Stilllegung des ERA Morsleben

9. Bericht zur Prüfung des Sicherheitskonzepts (geotechnische Aspekte) – PK8

Prüfung der Abgeschlossenheit der Einlagerungsbereiche Ostfeld und Südfeld

BS-Projekt-Nr. 0108-03

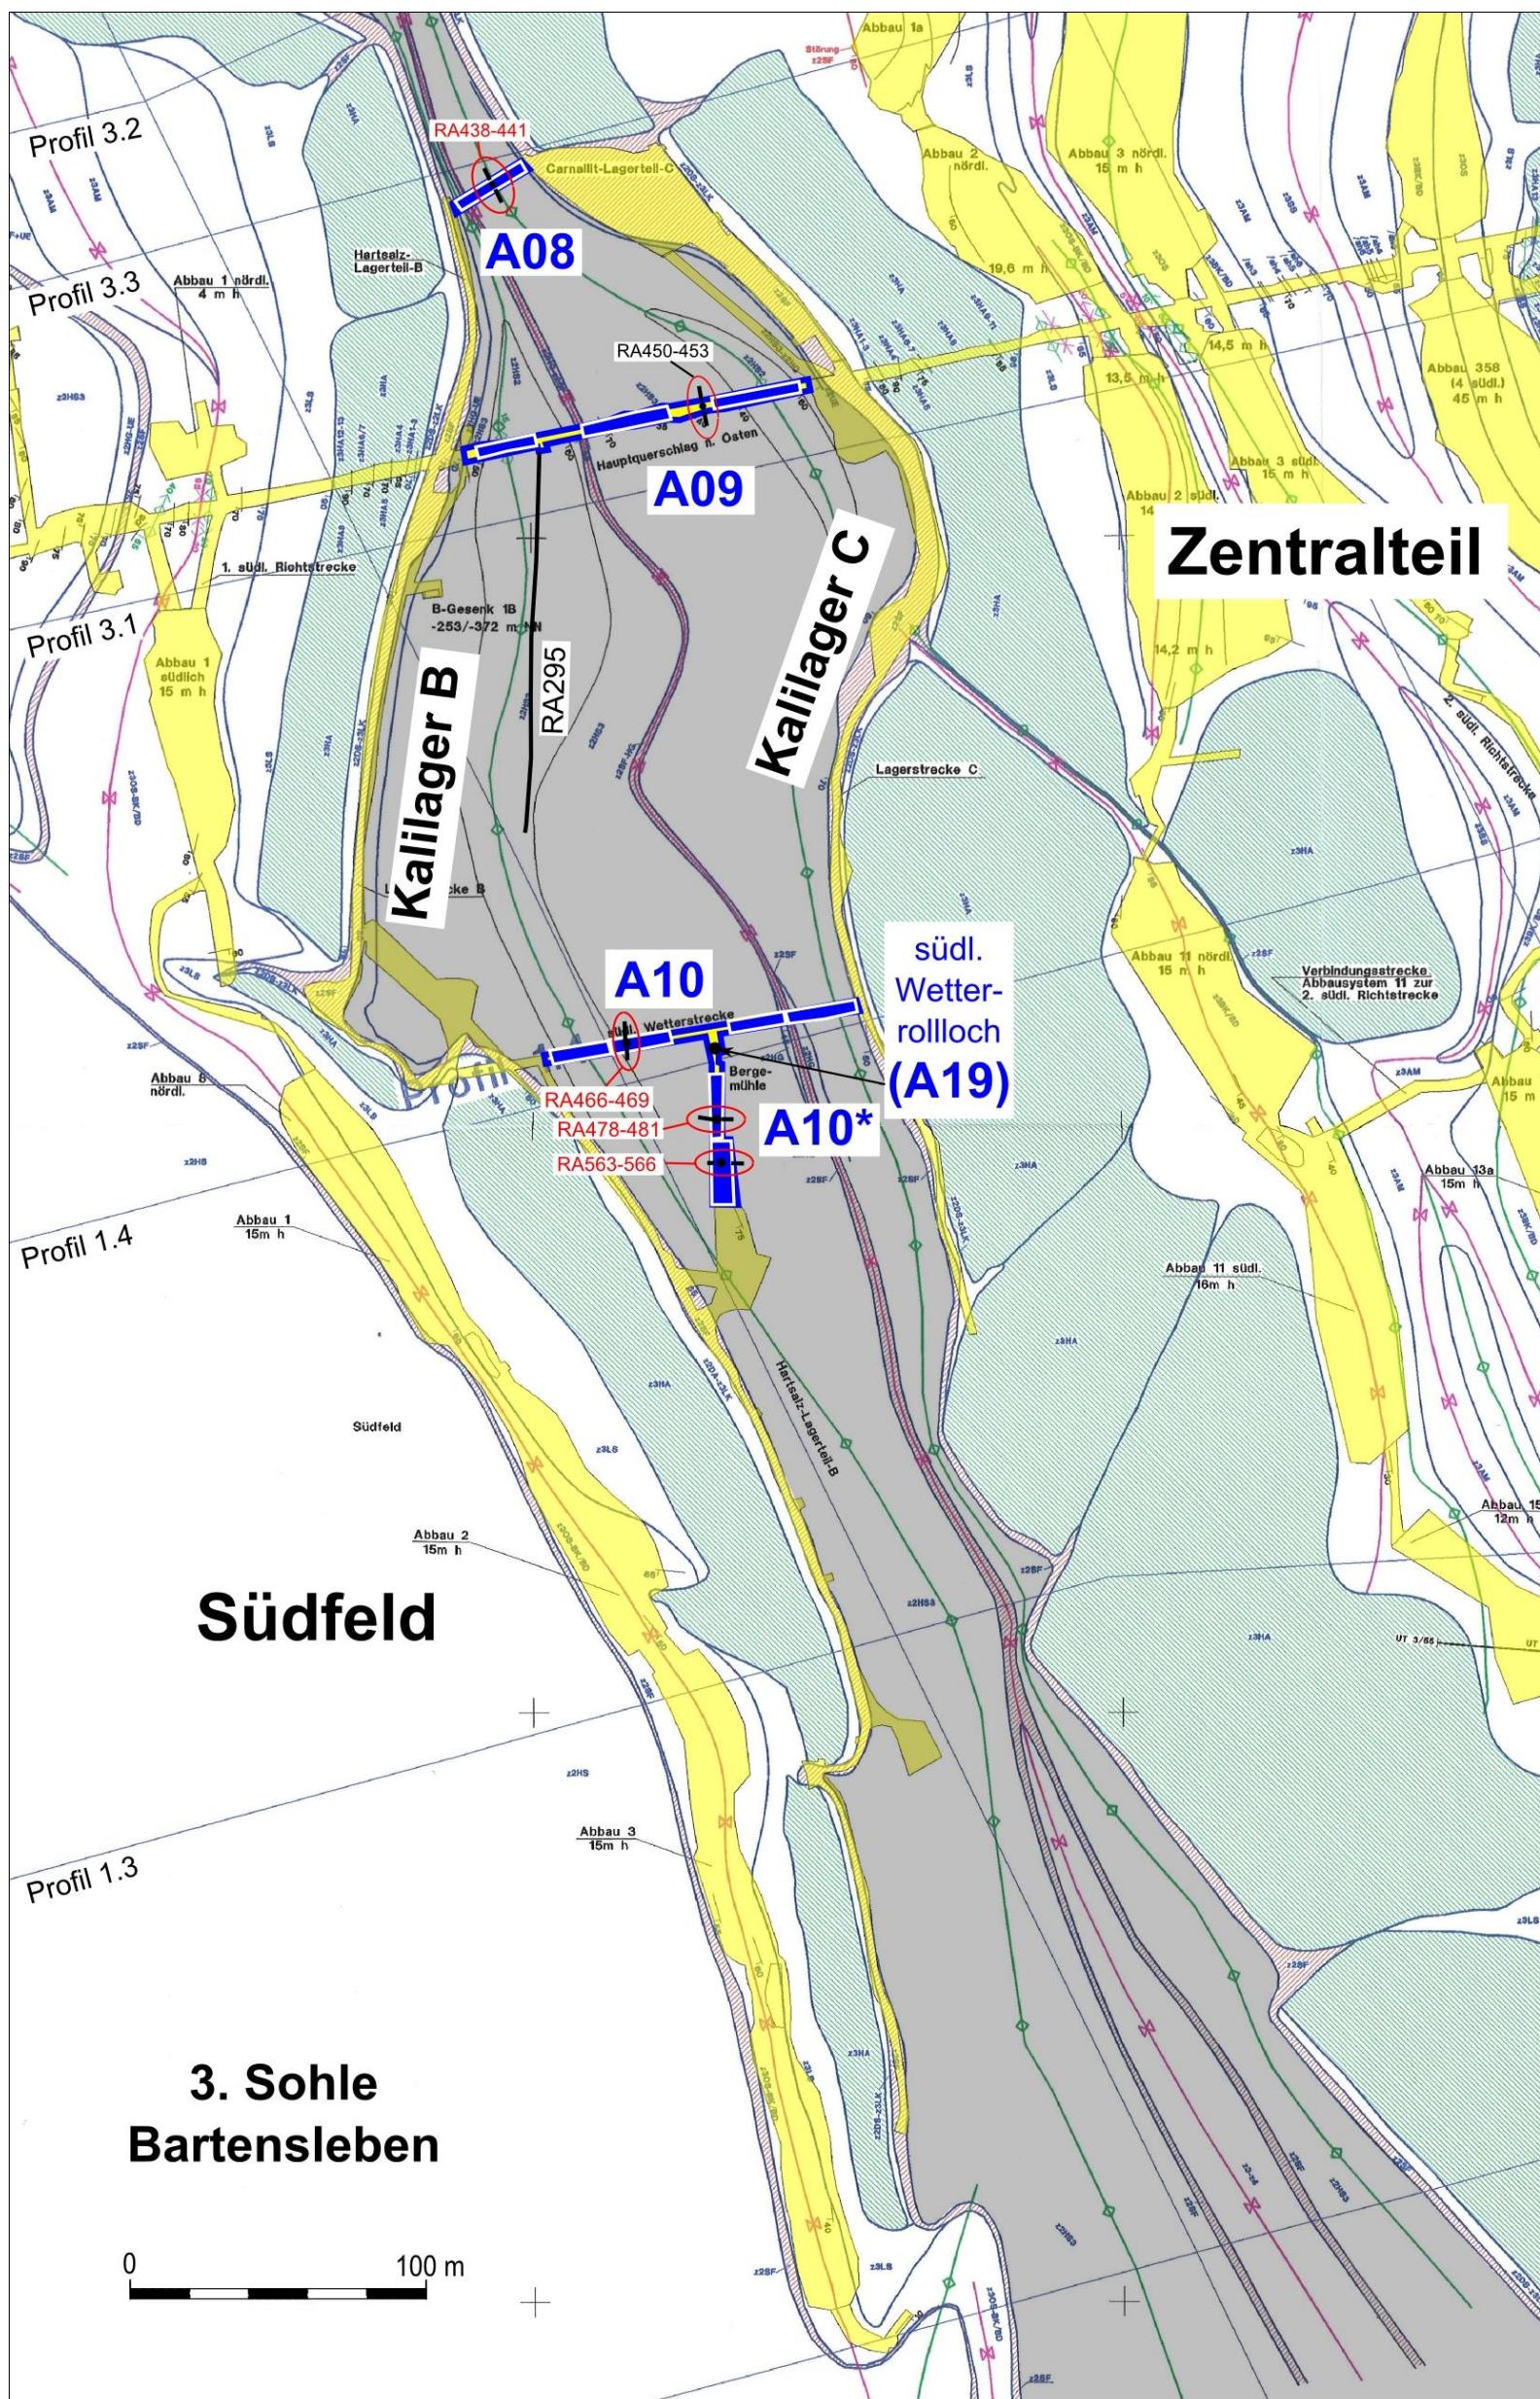
Für den Abdichtungsstandort A08, an dem nach den Angaben in [P 531] Anlage 1 ein einzelnes Abdichtungssegment mit einer Länge von 26 m errichtet werden soll, sind die Bohrungen **RA438** bis **RA441** zu berücksichtigen (vgl. Abbildung 5-14). Wir gehen davon aus, dass es sich um im Rahmen der geotechnischen Standortcharakterisierung zur Durchführung von Hydrofrac- und/oder Permeabilitätsmessungen gestoßene Bohrungen handelt. Die Bohransatzpunkte befinden sich innerhalb des geplanten Standortes eines Abdichtungssegmentes und können in Abhängigkeit vom gewählten Grenzwinkel ggf. das Kriterium K3 erfüllen. Es liegen uns keine Informationen über die Existenz weiterer Bohrungen in diesem Bereich vor.
